Diz Pedro Coelho da Silva que pretendendo
reconstruir uma casa que possui na rua
de Bello Monte d'esta cidade, reconstruindo
tambem as latrinas e convenientes fossas, tu-
do segundo os desenhos que submette á
aprovacao de V. Ex.^a

José Coelho da Silva pede licença para
reconstruir na rua de
Bellefonte uma morada
de casas conforme o projecto
junt

Planta da latrina e da fossa.

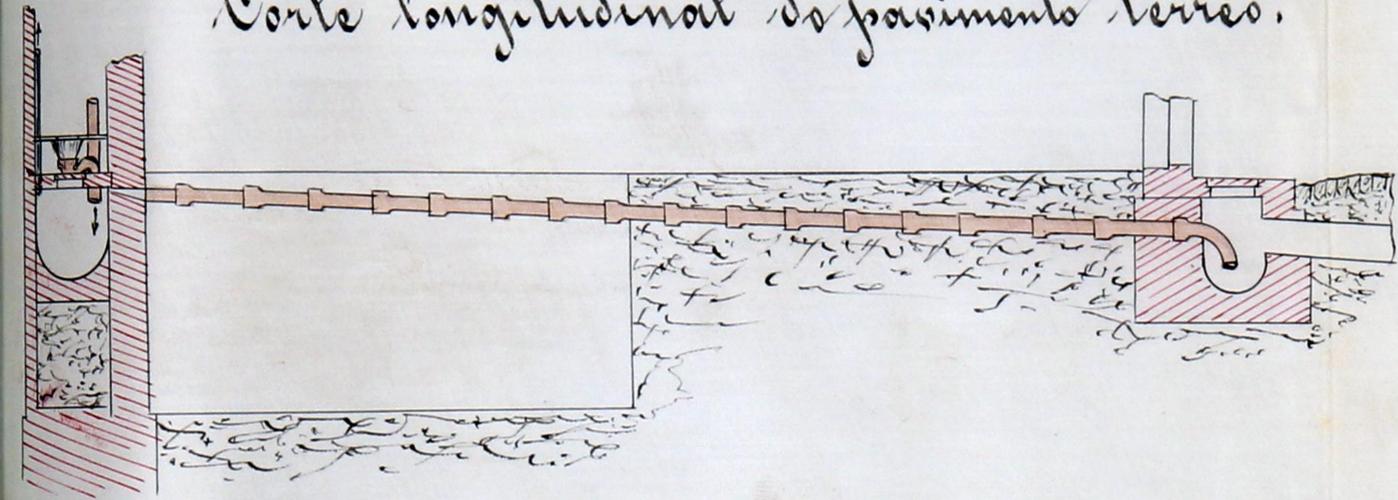
at casa que Pedro Coelho da Silva pre-
tende construir na rua de Bel-
monte terá uma fossa fixa para
deposito temporario das materias
fecaes e das aguas caseiras, usando
o trabocho liquido da fossa para
o aqueducto da rua.

A fossa será construida d'al-
venaria argamassada e será
revestida interiormente d'argam-
massa de cimento e areia de for-
ma a ficar impermeavel. Será bem
vedada para que os gases não infec-
cionem o interior da casa.

Terá de planta rectangular mas
os angulos reifrontes das paredes
lateraes serão arredondados em
arcs de circulo de $0,25$ de raio.
O fundo será concavo em arcs de
circulo, com a flecha de $0,1$ da lar-
gura da fossa, e os angulos interio-
res da ligacão das paredes com o
fundo também arredondados em

area de circulo de $0,25$ de raio.

A cobertura sera de lajado e tera abertura na parte superior com tampa em condicoes de permitir bem a extraccas das materias fecaes e de vedar a saida dos gases.

A fossa tera ventilacao por meio d'um tubo que, partindo do ponto mais elevado d'ella, ira terminar acima do espigao do telhado afastado das janellas. O trasbordado liquido da fossa sera conduzido para o aqueducto da rua em tubos de gres, impermeaveis, e tera um fecho hydraulico a saida do predio.

As bacias das latrinas serao de syphas, e qualquer communicacao que tenha de existir entre a fossa e o interior da casa sera fechada tambem com fecho hydraulico.

A communicacao do corno de transbordado com a fossa sera feita no nivel do bordo superior d'esta por um orificio circular de $0,056$ de diametro.

Rua de Bellomonte.

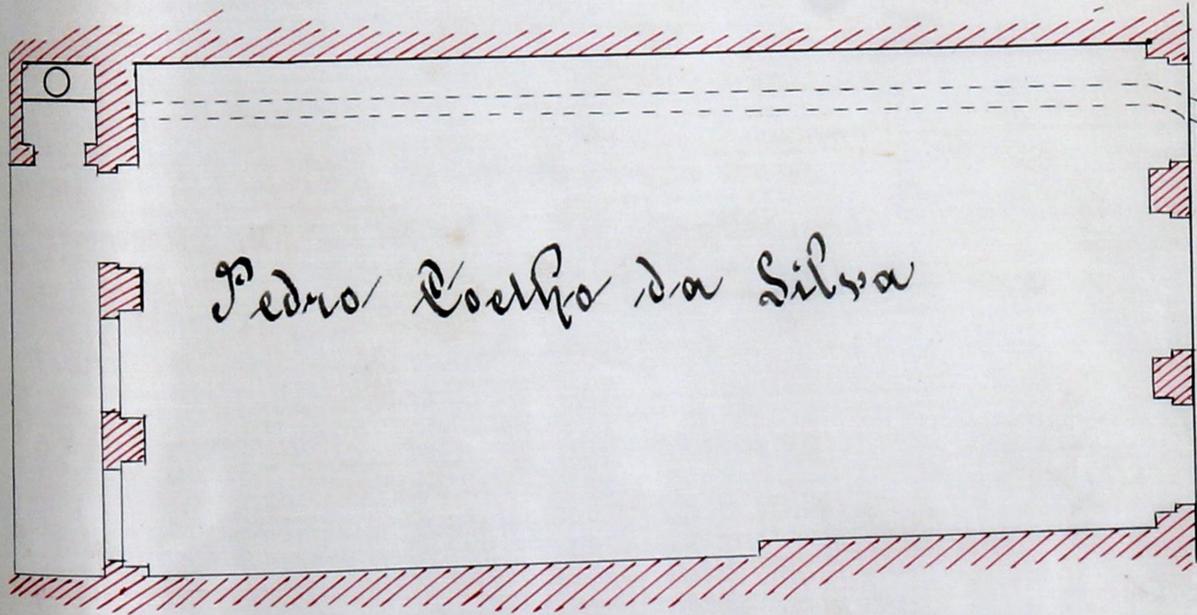
O alçado está em condições de ser approved assim como o
desenho da fossa, devendo a agua
furtada ficar reanada 1,50

O requerente está pois no caso de ser attendido obrigando-se
aos alinhamentos, e nivel das soleiras, que lhe forem indicados,
ao cumprimento dos artigos das posturas e accordãos municipaes
sobre edificações, e a depositar no cofre do municipio, para garan-
tia á observancia d'essas posturas e accordãos, a quantia de
